Oggetto: [ID 8072] Progetto per realizzazione di un impianto eolico composto da n. 5 aerogeneratori di potenza 6,8 MW ciascuno, per una potenza complessiva di 34 MW, e delle relative opere di connessione alla RTN, da realizzarsi nel Comune di Castelfranco in Miscano (BN) e Ariano Irpino (AV) – Nota di Riscontro alla richiesta di Integrazioni Ministero dell’Ambiente e della Sicurezza Energetica prot. n. 1564 del 15/02/2023

La presente nota viene redatta in riscontro alla richiesta di integrazioni prot. n. 1564 del 15/02/2023 della Commissione Tecnica PNRR-PNIEC; le risposte sono formulate con riferimento puntuale ai rilievi contenuti rimandando a documentazione specifica, laddove se ne è ravvisata la necessità, indicando se l’elaborato in questione integra oppure modifica e sostituisce la documentazione già depositata in fase di presentazione dell’istanza di Valutazione di Impatto Ambientale.

Figura – Area BCN03 con ubicazione delle essenze vegetali interessate dal progetto

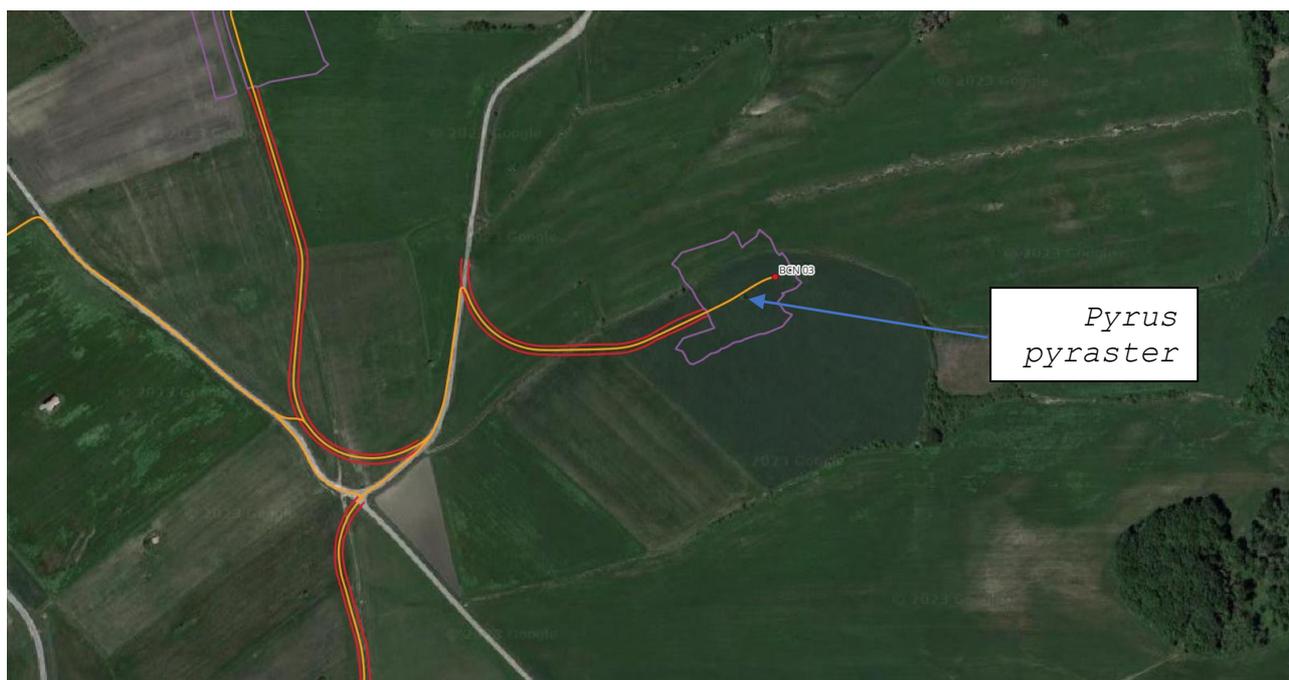
4.1.b dettagliare quali e quanti alberi sarà necessario tagliare, la loro specie e ubicazione.

Dato l’uso del suolo prettamente agricolo che verrà utilizzato nell’esecuzione del progetto, è previsto un taglio di alberature esiguo che andrà ad interessare soprattutto la fase di cantiere per il passaggio del cavidotto. Va detto che dai sopralluoghi effettuati in loco, le alberature interessate sono per lo più riferibili ad arbusti e piccoli alberi posti lungo fossi di scolo delle acque superficiali e quindi verranno evitati tagli di alberi di medie o grandi dimensioni.

Area 1
Localizzazione: Nei pressi dell’aerogeneratore BCN03
Specie interessate: n° 1 <i>Pyrus pyraeaster</i>
